**Avis délibéré de l'Autorité environnementale
sur la mise en conformité du système
d'assainissement collectif de l'Ile-Grande à
Pleumeur-Bodou (22)**

n°Ae : 2021-28

Avis délibéré n° 2021-28 adopté lors de la séance du 19 mai 2021

Figure 7 : Vue aérienne des emprises définitives du projet de Step en phase exploitation (Source : dossier)

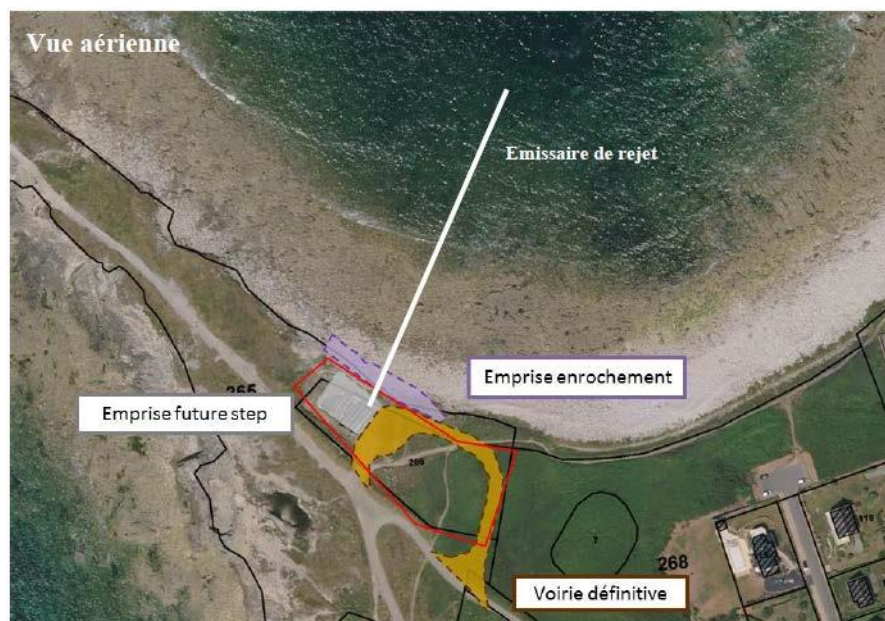
Le projet prévoit la démolition de l'ancienne station et la mise en place de nouveaux prétraitements, d'un bassin d'aération permettant la mise en contact des bactéries avec la matière organique et la dégradation de l'azote, d'une déphosphatation physico-chimique (avec ajout de sels de fer ou d'aluminium) et d'un dispositif d'ultrafiltration. Le bassin à marée existant ne sera pas remplacé. Malgré le nombre d'équivalents habitants plus faible et le choix d'une technologie plus compacte, la surface de la nouvelle station sera identique à celle de la station existante (350 m²) compte tenu des modifications à apporter pour résoudre les problèmes de non-conformité.

Figure 10 : Émissaire de rejet (en blanc), emprise du panache (en pointillés jaune) et limite de la ZPS « Côte de granit Rose–Sept Iles » (en bleu) (Source : dossier)

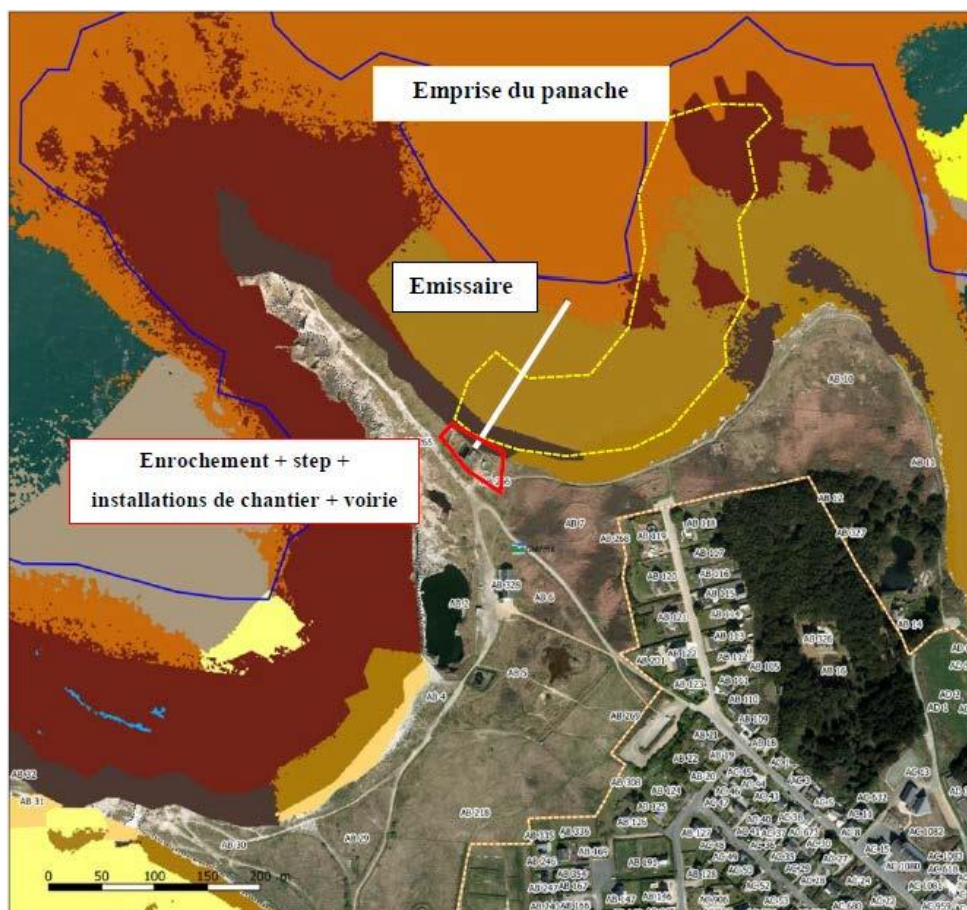
S'agissant de la ZPS « Côte de Granit Rose–Sept Iles », le dossier est ambigu sur la situation du projet. Selon l'étude de courantologie, le panache serait situé à la limite extérieure du site Natura 2000 mais il s'avère que l'hypothèse considérée est un rejet au droit de la station et non au droit de l'émissaire (figure 10). L'affirmation selon laquelle le projet ne nécessiterait pas une évaluation approfondie des incidences sur la ZPS doit donc être reconsidérée.

L'Ae recommande de reconsidérer la nécessité de réaliser une évaluation approfondie des incidences sur le site Natura 2000 ZPS « Côte de granit Rose–Sept Iles » en prenant en compte le point de rejet des eaux traitées.
